Příloha č. 5zk
Vyhodnocení připomínek obcí a veřejnosti

- **Návrh Změny č. 2 Územního rozvojového plánu**
- **Vyhodnocení vlivů návrhu Změny č. 2 Územního rozvojového plánu na udržitelný rozvoj území**
- **návrhy jednotlivých územních opatření k akceleračním oblastem vymezeným v návrhu Změny č. 2 Územního rozvojového plánu**

Příloha č. 5zk – Vyhodnocení připomínek obcí a veřejnosti

Důkaz: Ortfoto KN zástavba Lipno u Hunčic (Příloha č. A02)

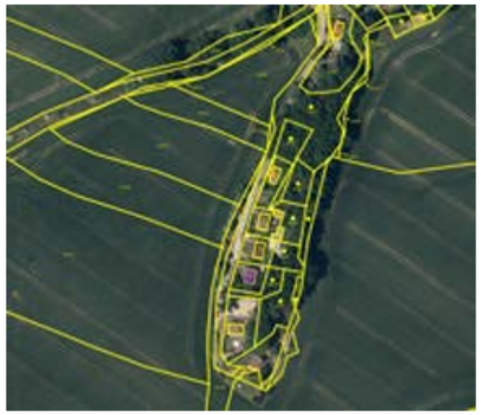
Důkaz: Výpis z KN Košetice u Hunčic st. [redacted] (Příloha č. A01) 12. Dům pana Svobody je obklopen dalšími trvale užívanými nemovitostmi, například manželů Mitasových na č. e. 404, MUDr. Přibaňové, paní Zahradníkové a pana Kasla. 2 Příloha č. 5 (část 1 - SEA) k návrhu Změny č. 2 Územního rozvojového plánu výslovně konstatuje, že akcelerační oblasti byly vymezeny ve vzdálenosti 500 m a vyšší od zástavby, čímž je předcházeno hlukové zátěži.
